## **Centrale Termoelettrica "Leri Cavour" di Trino**

**Progetto di installazione nuova unità a gas per la Centrale  
Termoelettrica di "Leri Cavour" di Trino sita nel Comune di  
Trino**

### **Integrazioni e chiarimenti**

**RICHIESTA INTEGRAZIONI RICEVUTE DA PARTE DEL MiC Nota  
prot.n.0010914-P del 01/04/2021, allegato alla nota MiTE  
n.0064843 del 16.06.2021**

Di seguito si vedano le figure recanti le alternative localizzative appena discusse.

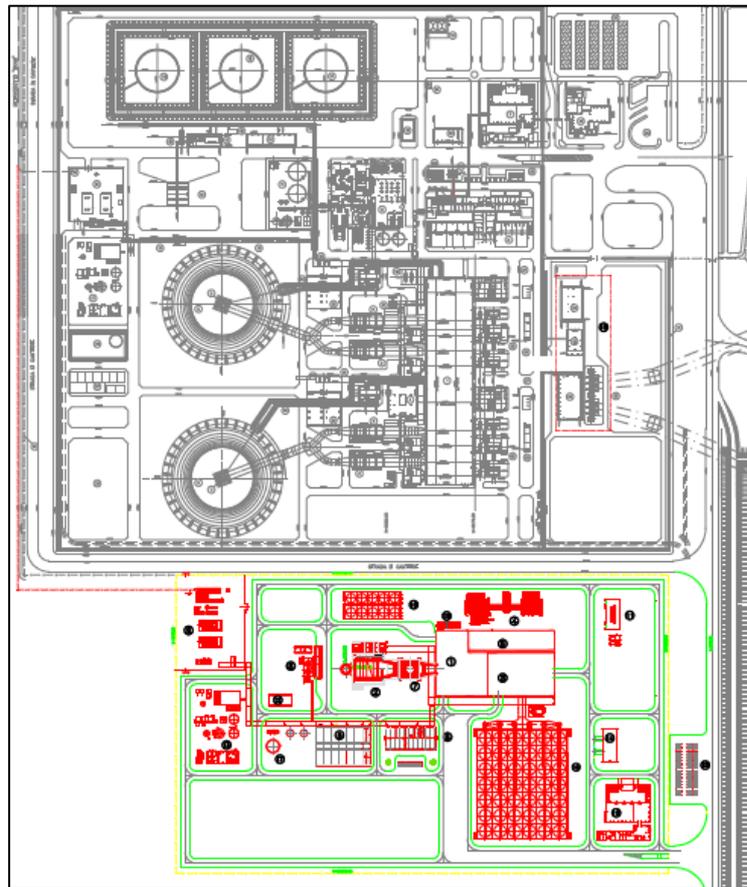
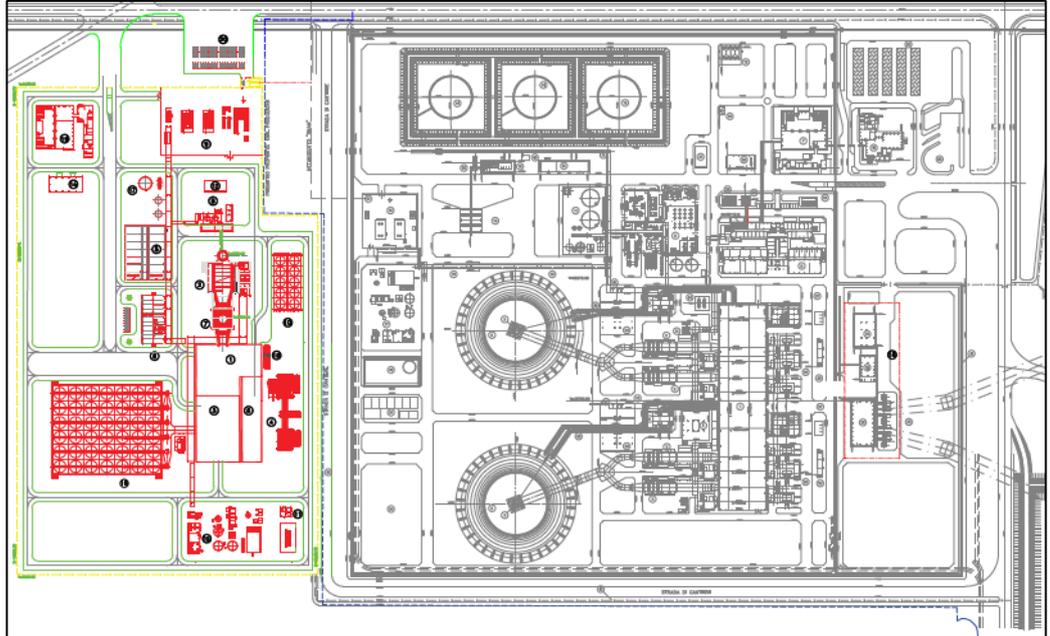
3. Devono essere elaborate **alternative progettuali** (opportunamente descritte e rappresentate graficamente) che approfondiscono la possibilità di realizzare il progetto di cui trattasi in un'area il più distante possibile dal borgo storico "Leri Cavour" rispetto a quelle prescelta (anche all'interno dello stesso sito industriale), al fine di poter valutare i differenti impatti significativi e negativi delle predette alternative progettuali. Le alternative progettuali devono essere corredate da fotosimulazioni aventi punti di osservazione localizzati all'interno del borgo di "Leri Cavour" con asse visivo rivolto verso le opere di progetto. Le predette **fotosimulazioni** dovranno essere corredate da una keyplan di riferimento sulla quale localizzare i punti di ripresa.

**Soluzione 1.**

È stata valutato il posizionamento del nuovo impianto sul lato sud dell'area dell'impianto esistente. Questa soluzione ha mostrato i seguenti svantaggi:

- difficoltà di connessione alla rete gas di SNAM con necessità di dover effettuare il prolungamento del metanodotto esistente con le possibili servitù e opere connesse;
- l'area ricade in zona ascrivita ad attività agricole;
- l'area non è di proprietà esclusiva Enel, per cui sarebbe scaturita la necessità di acquisire altre porzioni di territorio determinando un maggior consumo di suolo;
- l'area non sembra essere priva di insediamenti e strutture preesistenti,
- il confine sud-est dell'area è molto vicina agli stagni di origine antropica della ex centrale Galileo Ferraris di cui va tutelato l'habitat della fauna ivi presente;
- La parte nord-ovest dell'area è oggetto di altre progettualità, in particolare è stato presentato un progetto fotovoltaico;
- possibili fenomeni di ombreggiamento nei confronti del succitato futuro impianto fotovoltaico previsto in adiacenza.

**Soluzione 2.**

L'altra soluzione valutata prevedeva il posizionamento del nuovo impianto sul lato ovest dell'area dell'impianto esistente.

Questa soluzione ha mostrato i seguenti svantaggi:

- l’area ricade in zona ascrivita ad attività agricole;
- l’area non è di proprietà esclusiva Enel, per cui sarebbe scaturita la necessità di acquisire altre porzioni di territorio determinando un maggior consumo di suolo;
- l’area non sembra essere priva di insediamenti e strutture preesistenti;
- possibili fenomeni di ombreggiamento nei confronti del succitato futuro impianto fotovoltaico previsto in adiacenza.

Figura 1 – Ubicazione dei punti di misura del rumore ambientale

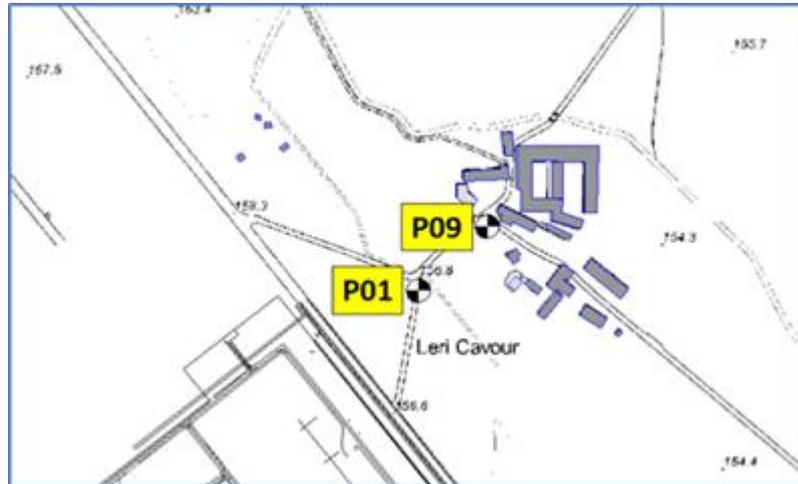
7. Lo **Studio di Impatto acustico** deve indagare con maggiore attenzione la reale portata dei livelli sonori della nuova Unità operativa generati sul borgo "Leri Cavour" nella situazione post operam, approfondendo la rilevanza dell'impatto acustico (sia in Fase 1- Funzionamento a ciclo aperto che in Fase 2 - Funzionamento a ciclo chiuso, cfr. elaborato denominato SIA - Allegato C - Studio di Impatto Acustico, codice C0014933-TO-CCGT-SIA-All-C, p.28) prodotto dal persistente rumore di fondo dell'impianto industriale sugli spazi aperti del borgo vincolato e tutelato indirettamente, in considerazione della sua sempre possibile valorizzazione incondizionata.

I rilievi, eseguiti nel solo periodo diurno con acquisizione di alcuni minuti, hanno fornito i risultati di cui alla Tabella 1. La tabella riporta anche i risultati dei rilievi presso il punto P01, posto lungo la strada di accesso al nucleo di Leri Cavour (coord. 436938 m E / 5011819 m N), che confermano sostanzialmente quanto rilevato nel punto P09. L'ultima colonna della tabella indica il livello di rumore residuo LR, rappresentato dal livello LAeq misurato arrotondato allo 0.5 dB più vicino.

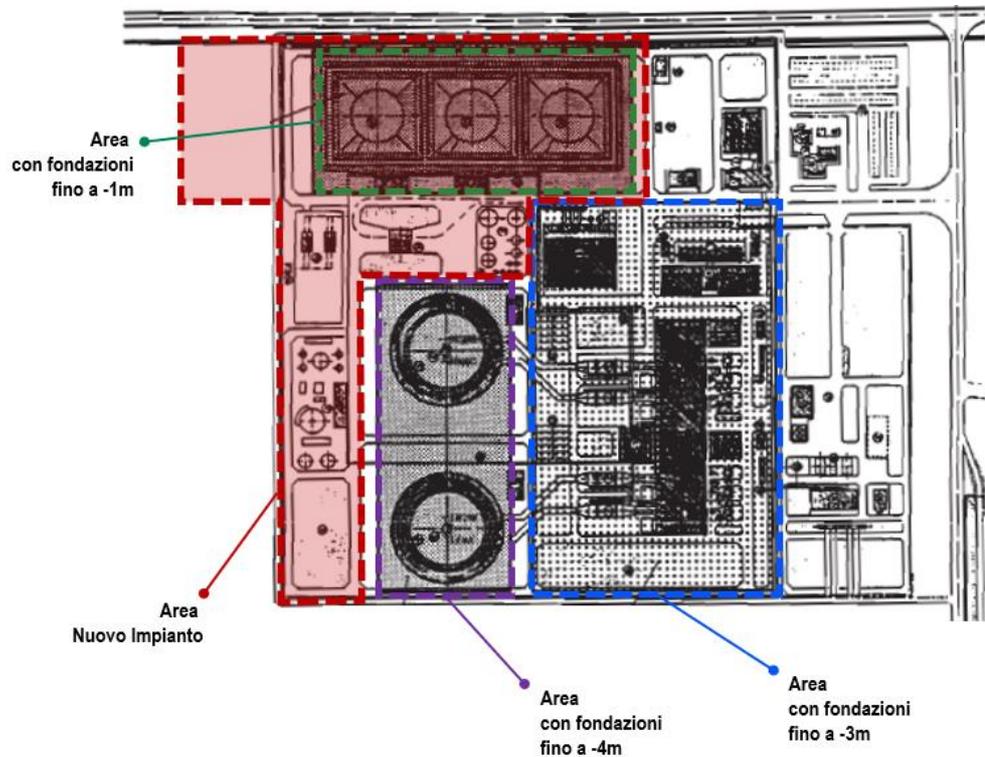
8. Per quanto attiene agli aspetti archeologici e la prevenzione del relativo rischio, dovrà essere predisposta, ad integrazione dei contenuti del SIA, **un'adeguata Relazione archeologica** (da concordarsi con la competente Soprintendenza Archeologica, belle arti e paesaggio per i relativi contenuti), sul modello di quanto previsto per la Relazione di Verifica preventiva dell'Interesse archeologico ai sensi dell'art.25, c. 1, del D.Lgs. 52/2016, al fine di identificare il rischio archeologico assoluto e relativo dell'area di intervento (anche in riferimento a quanto indicato al punto 8 delle Integrazioni volontarie trasmesse dal Proponente a seguito di richieste di chiarimento emerse nel corso della Conferenza di Servizi istruttoria regionale del 18/12/2020, pp. 19-20), stante, tra l'altro, le attestazioni archeologiche emerse nel territorio comunale di Trino Vercellese e dei comuni limitrofi. Si anticipa sin d'ora, l'eventualità per il Proponente di dover predisporre, poi, un **Piano di indagini archeologiche** che dovrà essere preventivamente concordato con la competente Soprintendenza ABAP, la quale dovrà, altresì, approvarlo prima della sua realizzazione.

Al fine di identificare il rischio archeologico assoluto e relativo dell'area di intervento, si allega al presente documento di integrazione, la relazione di Verifica Preventiva dell'Interesse Archeologico ["TO\_Allegato\_punto\_8\_Relazione\_Verifica\_Preventiva\_Interesse\_Archeologico\_RE.EEC.R.27.IT.P.14353.00.043.00"] predisposta da parte di società Terza e pubblicata sul sito della Provincia di Vercelli nell'ambito di procedimento di Verifica di VIA e Valutazione di Incidenza relativamente a progetto di impianto fotovoltaico presso area limitrofa alla ex Centrale Enel Galileo Ferraris in località Leri Cavour, da realizzarsi nelle immediate vicinanze all'area individuata per il progetto in analisi nella presente procedura di Valutazione di Impatto Ambientale.

Dalle analisi svolte nella suddetta relazione è possibile valutare per l'area oggetto dei lavori un rischio archeologico relativo BASSO, pur presentando la stessa un rischio archeologico assoluto medio/alto. Tale valutazione deriva dal fatto che il territorio oggetto dei lavori, tenuto a risaia fino alla costruzione della ex Centrale termoelettrica nel corso degli anni '80, è già fortemente compromesso e alterato dalle numerose opere civili, realizzate durante la messa in opera della Centrale stessa, nel corso delle quali nessun reperto archeologico risulta essere stato rinvenuto. Si segnala inoltre che l'area di interesse risulta collocata all'interno di una zona meno densa di ritrovamenti archeologici rispetto ad altre zone del territorio trinese.

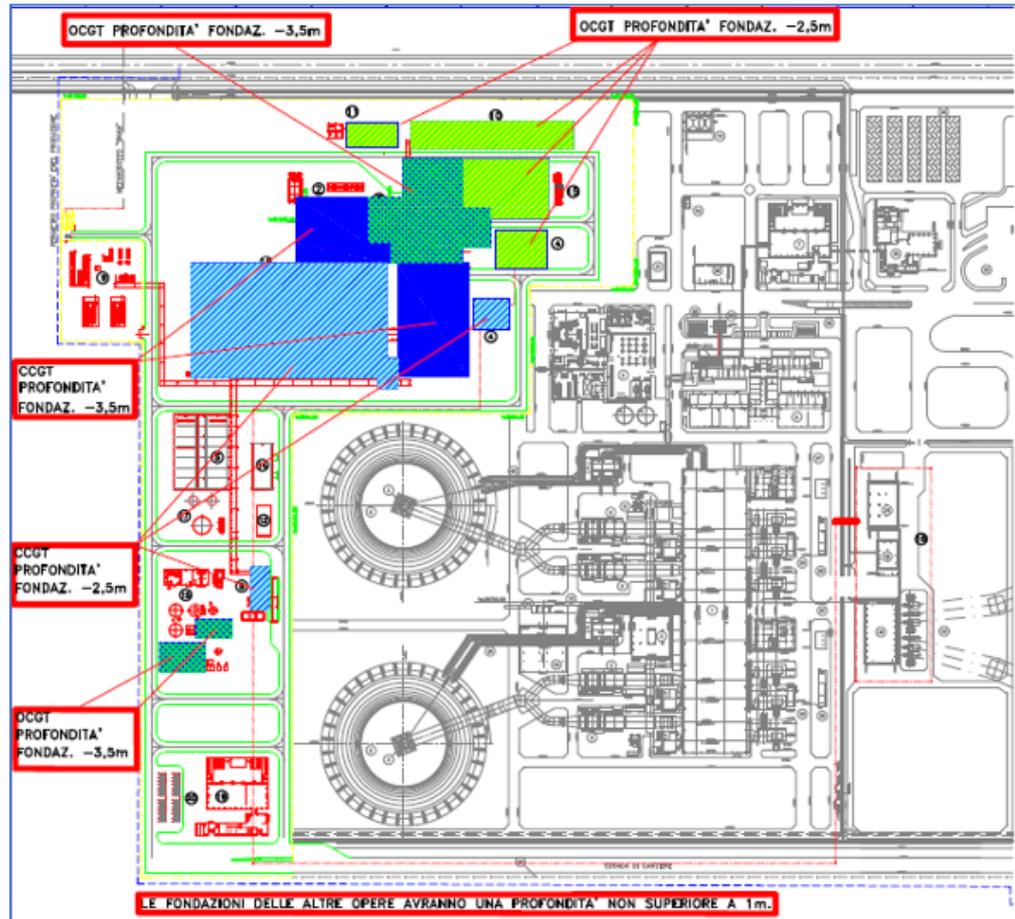
9. Devono essere predisposte **planimetrie e sezioni quotate relative a tutti gli interventi di scavo nonché a trattamenti di consolidamento di strati di terreno** (come enunciato al punto 8 delle Integrazioni volontarie trasmesse dal Proponente a seguito di richieste di chiarimenti emerse nel corso della Conferenza di Servizi

istruttoria regionale del 18/12/2020, pp. 19-20) previsti, comprensive di tavole di confronto demolizioni/nuove costruzioni e indicazione delle quote già eventualmente raggiunte dai precedenti scavi (qualora tale dato sia disponibile).

L’area della Centrale in progetto è già stata oggetto di scavi per la realizzazione del vecchio impianto, costruito nel corso degli anni ‘80, in riferimento al quale si riportano nel seguito, in forma planimetrica, le profondità dei precedenti scavi realizzati nelle diverse aree dell’ex impianto. Come è possibile notare le quote variavano sostanzialmente dai -1 m, ai -4m, in funzione delle principali opere realizzate nelle differenti aree.

Per quanto riguarda la nuova unità a gas la rappresentazione schematica planimetrica, nel seguito riportata, rappresenta le varie zone oggetto dell’intervento con le profondità medie degli scavi da effettuare, si precisa che nella documentazione già presentata per la procedura di VIA in itinere, le profondità massime di scavo considerate saranno pari a - 5 m con punte di - 6 m dal p.c. nella zona del Generatore di Vapore.
